改善箇所説明図

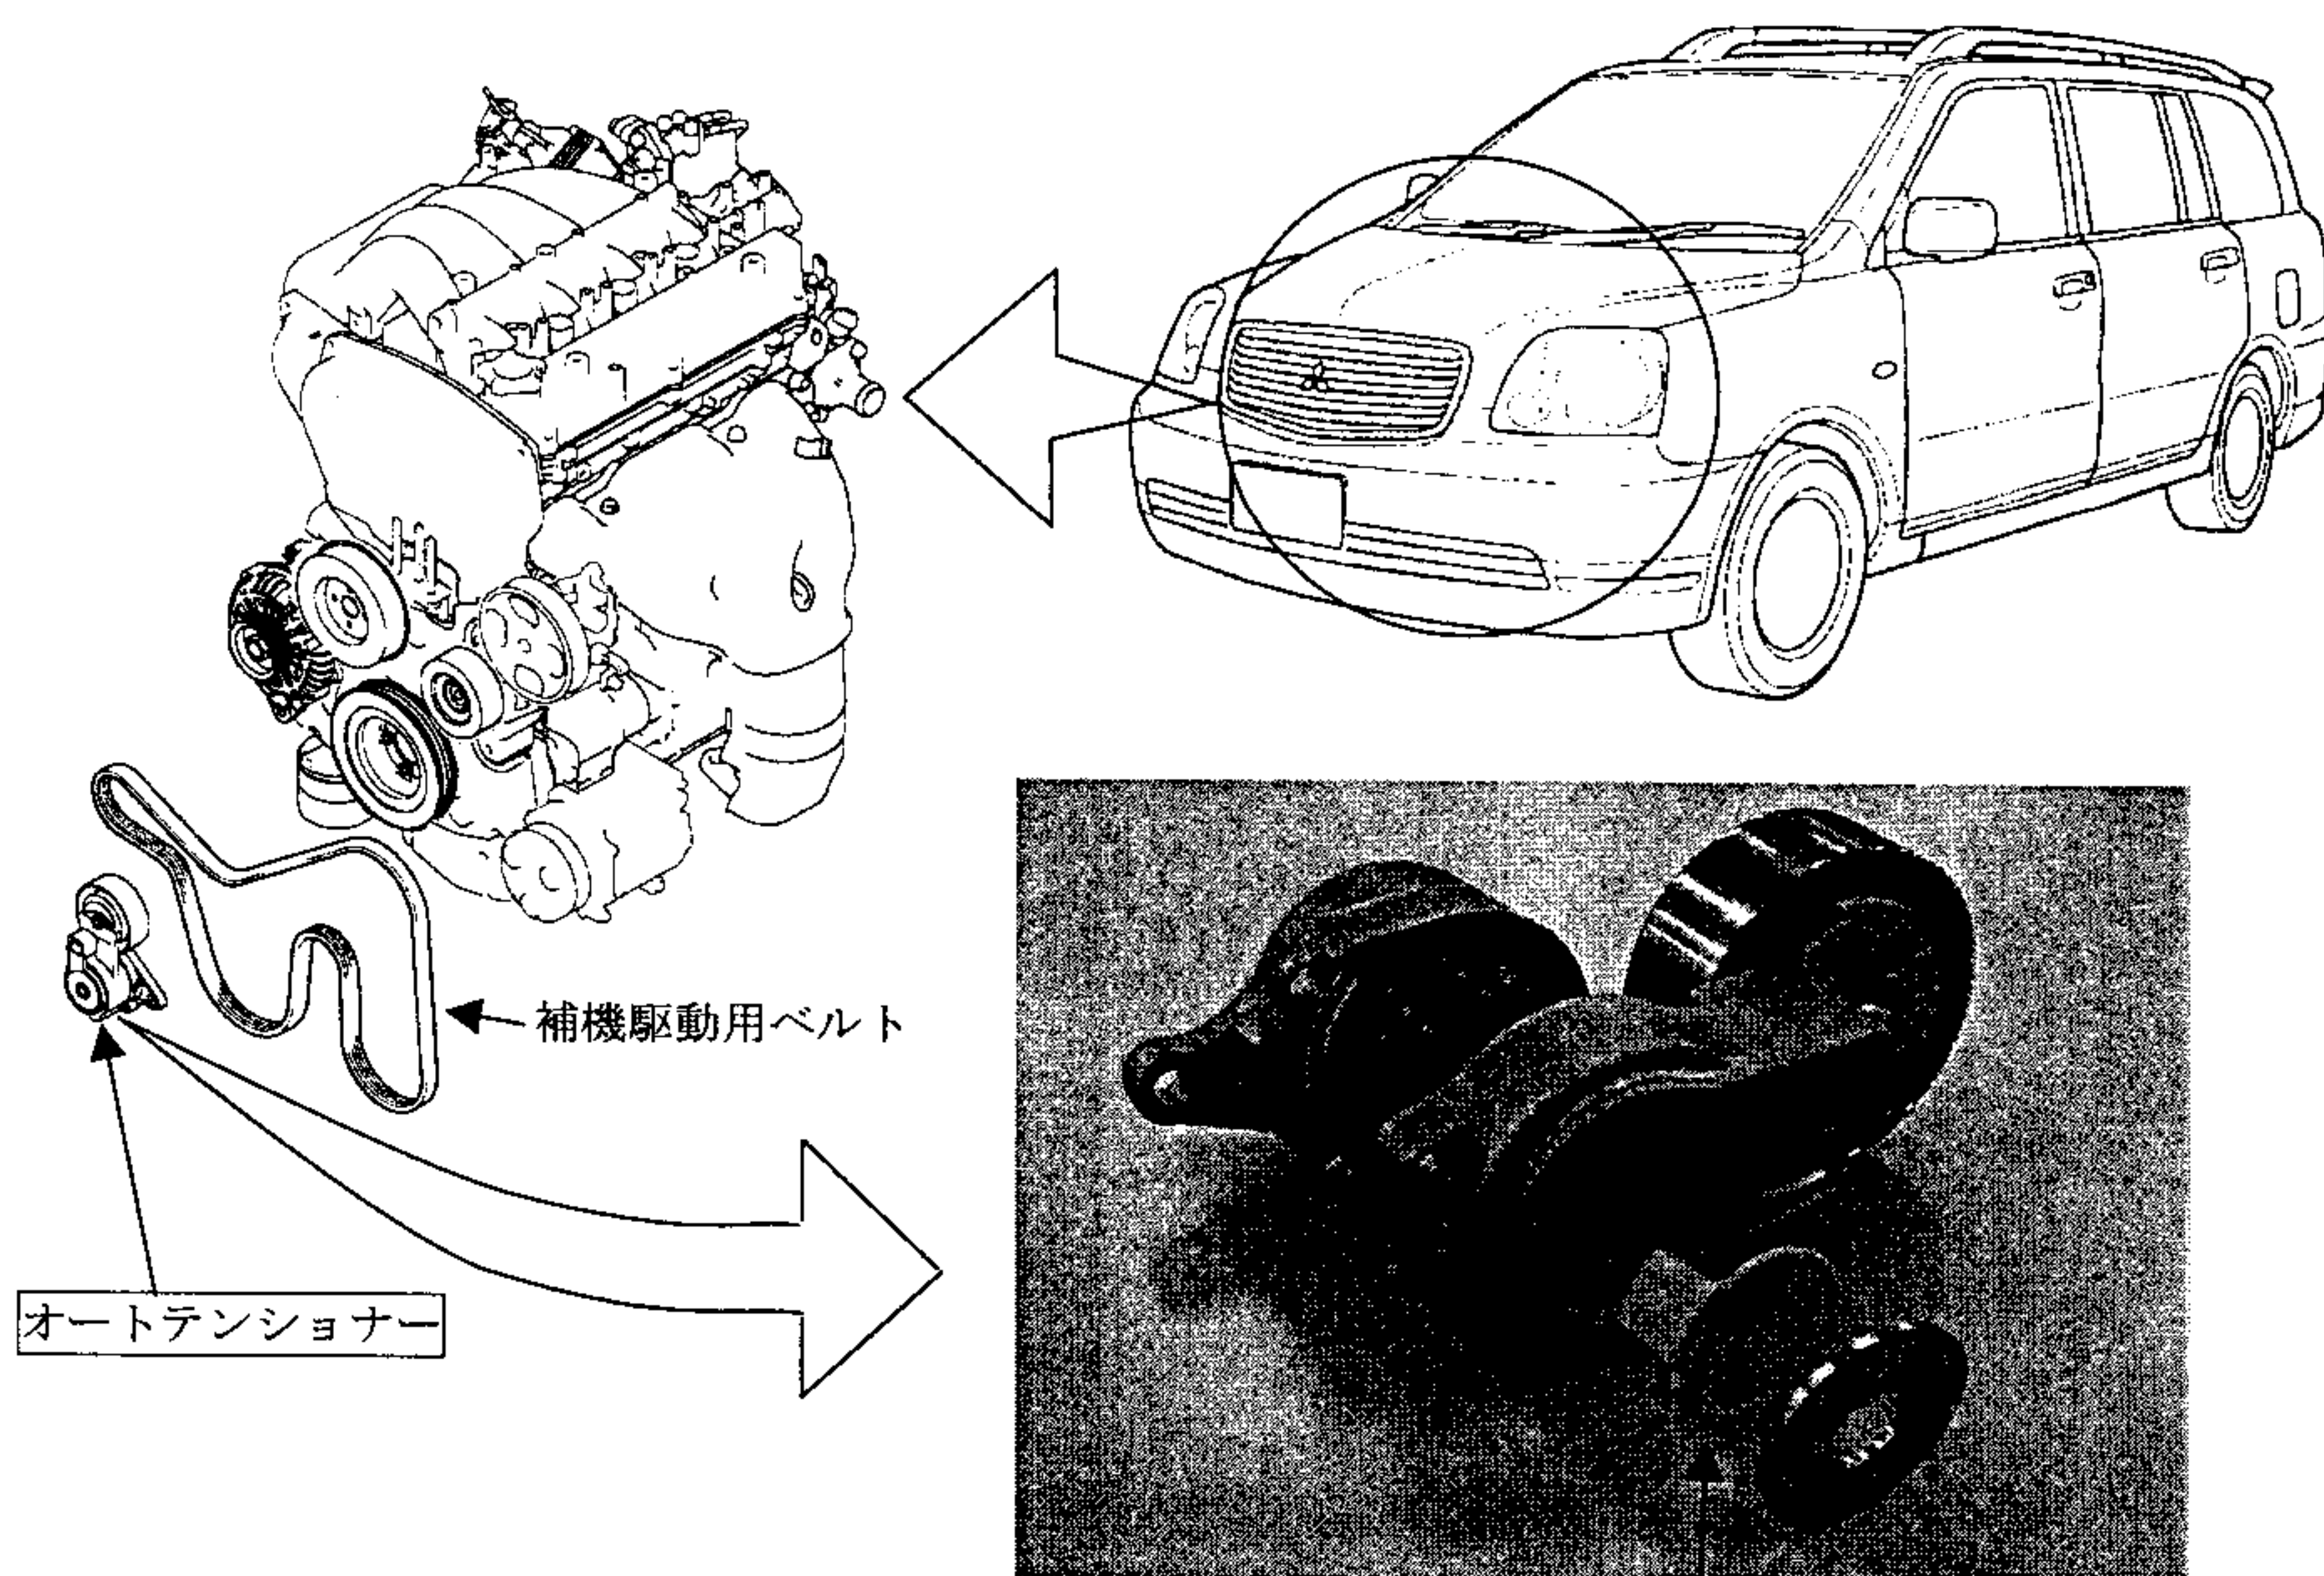
不具合発生箇所

スラストワッシャー（樹脂材）

エンジンの補機駆動用ベルトの張力を維持するベルトオートテンショナーのスラストワッシャーの材質が不適切なため、スラストワッシャーの摩滅によりオートテンショナーが破損し、補機駆動用ベルトが外れ、発電機及びパワーステアリング用油圧ポンプが作動しなくなるものがある。そのため、充電警告灯が点灯するとともに、ハンドル操作力が増大するおそれがある。

全車両、当該オートテンショナーを点検し、対象となるものは対策品に交換する。

識別：オートテンショナー取り付けボルト頭部に白色または黄色のペイントを塗布する。

白色または黄色ペイントを塗布
